# （仮称）仙台高松発電所建設計画

環境影響評価準備書に対する指摘事項への対応について

令和元年9月

住友商事株式会社

表 8.1-1 仙台パワーステーションによる年平均値の最大着地濃度

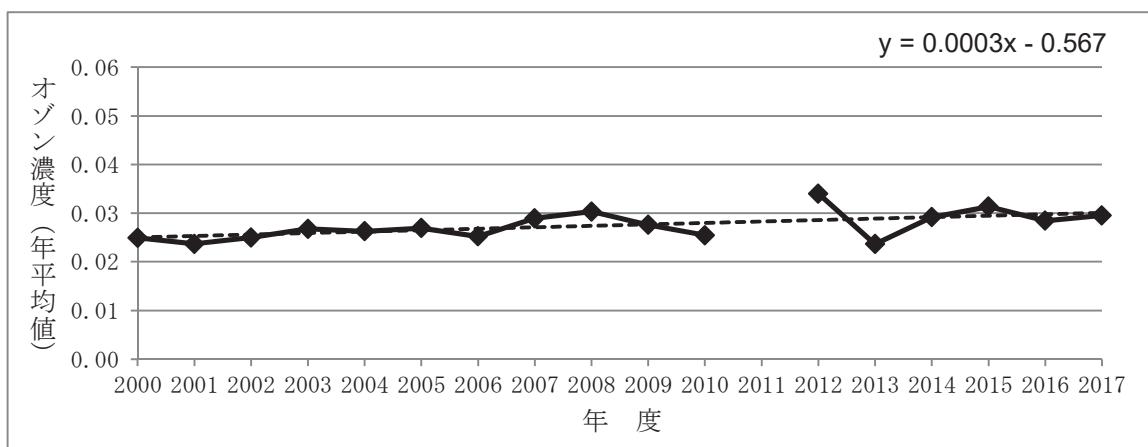
| No. | 指摘事項  | 対応方針   | 備考        |
|-----|---|--|-----------|
| 5   | 大気質の複合影響の予測において、仙台パワーステーションの年平均値の最大着地濃度データが使用されているが、その算出過程や出典を明記されたい。   | 仙台パワーステーションによる年平均値最大着地濃度の値については、仙台パワーステーションの事業者より提供を受けた数値であり、その具体的な予測手法については承知していませんが、想定される予測手法及び最大着地濃度の出典について明記します。   | 本資料 P. 15 |

「8.1 大気質 (2-5) 複合影響の予測」に用いた仙台パワーステーションによる年平均値の最大着地濃度（表 8.1-117）は、2017 年 3 月 8 日に開催された仙台パワーステーションの住民説明会において示された年平均値の予測結果を引用したものです。

年平均値の予測方法の詳細については承知していませんが、準備書 8.1-59～66 に示す本事業における予測方法と同等ではないかと推察されます。

出典等については、評価書において以下のとおり注釈を追記します。（「赤文字」部分を追記）

注：最大着地濃度の数値は、仙台パワーステーション株式会社が実施した年平均値の予測結果を示す。

図-1 中野測定局におけるオゾン濃度の推移(年平均値)

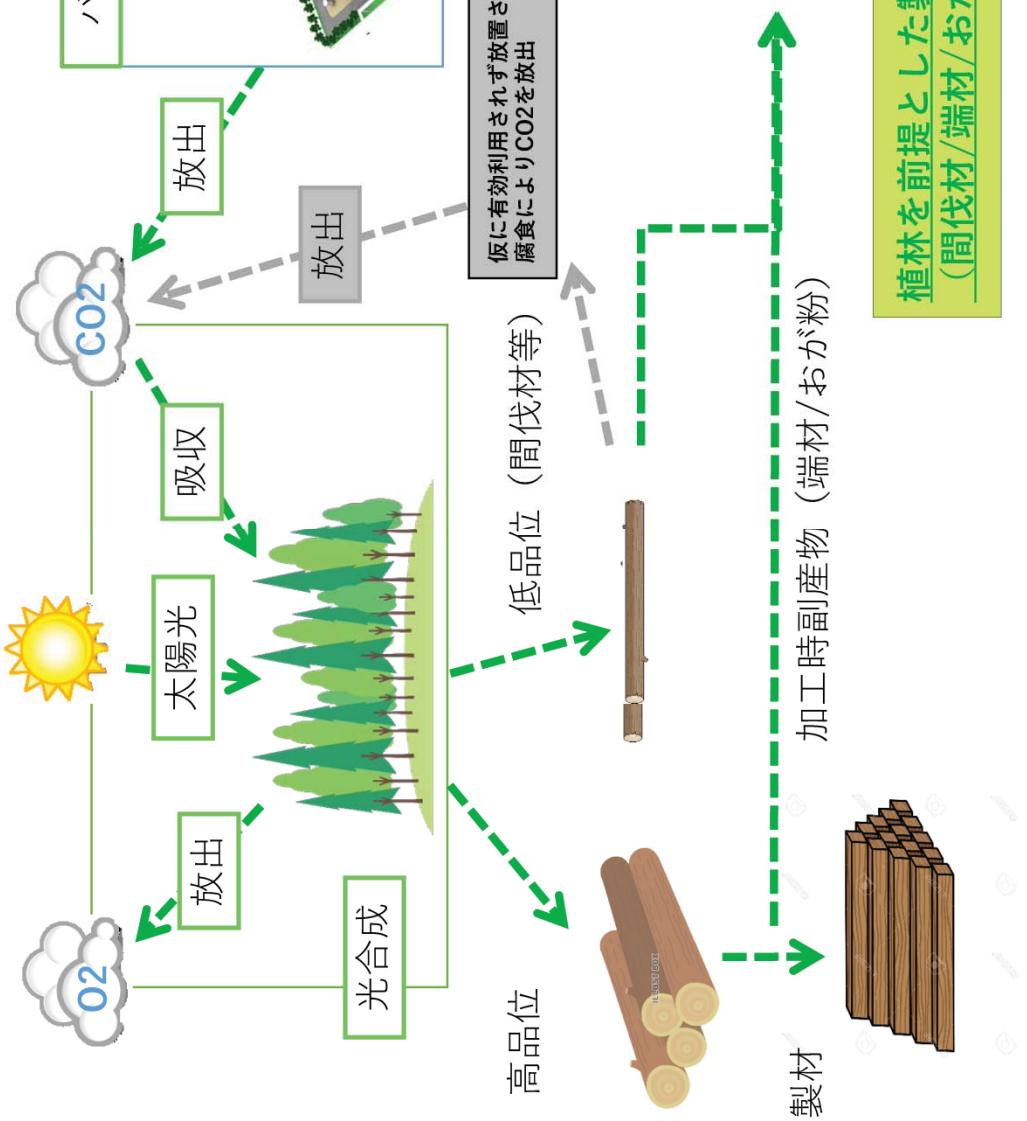
| No. | 指摘事項  | 対応方針   | 備考        |
|-----|---|--|-----------|
| 7   | 準備書 8.1-50 ページに窒素酸化物から二酸化窒素への変換に用いるオゾンバックグラウンド濃度が示されているが、出典が平成 12 年発行の資料から引用されており、現状の仙台のオゾン濃度より低い値となっている。<br><br>仙台のオゾン濃度は、準備書に示すデータの 3 倍程度高いため、その値を使って予測するべきではないか。 | ご指摘のとおり、窒素酸化物から二酸化窒素への変換に用いるオゾンバックグラウンド濃度について、現地調査実施期間中のオゾン濃度に更新した予測結果を、別途、資料によりご説明します。  | 本資料 P. 16 |

一方、近年のオゾン濃度は上昇傾向にある(図-1 参照)ことから、至近におけるオゾン濃度について確認を行い、準備書の表 8. 1-40 に示す値と比較しました。

窒素酸化物から二酸化窒素への変換に用いるオゾンのバックグラウンド濃度について、更新データと準備書の表 8. 1-40 に示す値を比較した結果は、表-2 のとおりです。

有風時・無風時ともに、いずれの大気安定度においても更新データが高くなりました。

そのため、工事用車両及び供用時関係車両の通行に伴う二酸化窒素の予測結果についても、将来環境濃度（関係車両寄与濃度+バックグラウンド濃度）が高くなることが考えられますが、本事業による関係車両による二酸化窒素の寄与率は、工事時で 0.008～0.013%、供用時で 0.0000～0.0110%と極めて低く、また、環境濃度も環境基準及び仙台市環境基本計画定量目標を下回っていることから、基準や目標との整合性に係る評価結果は準備書に記載する内容より変更は生じないものと推察されます。
